再処理工場の設工認の主要経緯

平成13年	3月 2日	設計及び工事の方法の変更認可申請（第16次）
	4月18日	設計及び工事の方法の変更認可（第16次）
	5月18日	設計及び工事の方法の変更認可申請（第17次）
	7月 2日	設計及び工事の方法の変更認可（第17次）
	7月17日	再処理事業変更許可申請
平成14年	1月28日	設計及び工事の方法の変更認可申請（第18次）
	3月11日	設計及び工事の方法の変更認可（第18次）
	4月18日	再処理事業変更許可
	4月30日	設計及び工事の方法の変更認可申請（第19次）
	6月20日	設計及び工事の方法の変更認可（第19次）
	8月 5日	設計及び工事の方法の変更認可申請（第20次）
	11月29日	設計及び工事の方法の変更認可（第20次）
	12月 6日	設計及び工事の方法の変更認可申請（第21次）
平成15年	3月 6日	設計及び工事の方法の認可申請（第1回（西棟））
	4月15日	設計及び工事の方法の変更認可（第21次）
	5月29日	設計及び工事の方法の変更認可申請（第22次）
平成16年	1月26日	設計及び工事の方法の変更認可（第22次）
	1月27日	設計及び工事の方法の変更認可申請（第23次）
	3月 4日	設計及び工事の方法の変更認可（第23次）
	7月 9日	設計及び工事の方法の変更認可申請（第24次）
	9月28日	設計及び工事の方法の変更認可（第24次）
	10月21日	再処理事業変更許可申請
平成17年	3月15日	設計及び工事の方法の変更認可申請（第25次）
	今回変更認可申請した内容は、既に認可されている第6回および第7回の設工認に係わるものであります。

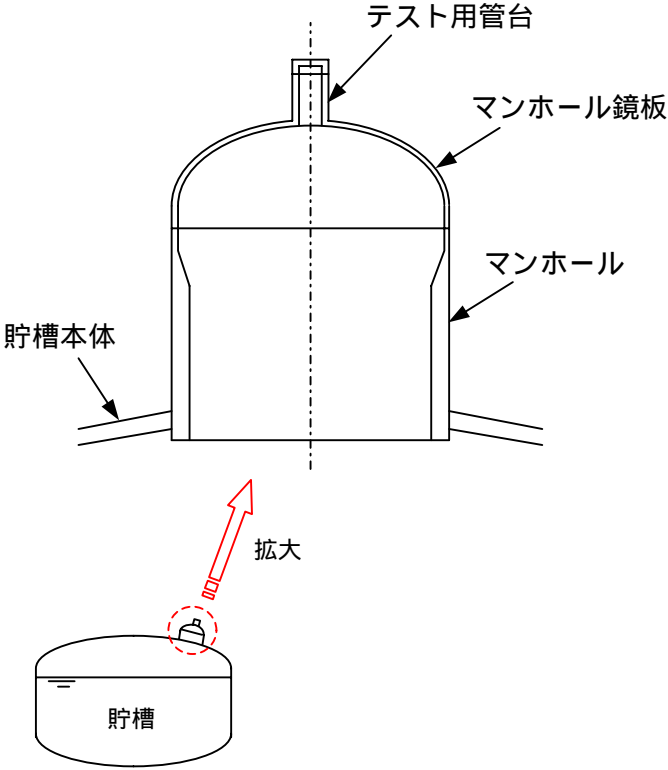
変更前	変更後	備考
<p>耐火レンガ</p> <p>間接加熱装置</p> <p>主電極</p> <p>補助電極</p> <p>底部電極</p> <p>● : 既設の熱電対 (測温ポイント)</p>	<p>◆ : 追設する熱電対</p>	<p>ガラス溶融炉において、より正確に炉底部の温度を監視することにより炉底部での白金族の堆積を防止し、溶融炉の一層の安定運転を可能とする目的で、炉底部に温度計を追設する変更</p>

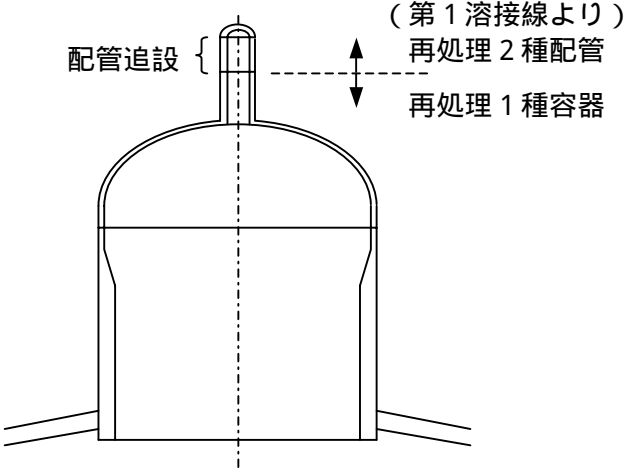
変更前	変更後	備考
<p data-bbox="465 416 719 483">テスト用管台を含め 全て再処理1種容器</p> 		<p data-bbox="1783 344 2045 671">「加工施設、再処理施設及び使用施設等の溶接の技術基準」に基づく溶接部検査を合理的に実施するため、高レベル濃縮廃液貯槽等のマンホール部のテスト用管台に短管を追加設置する変更</p>
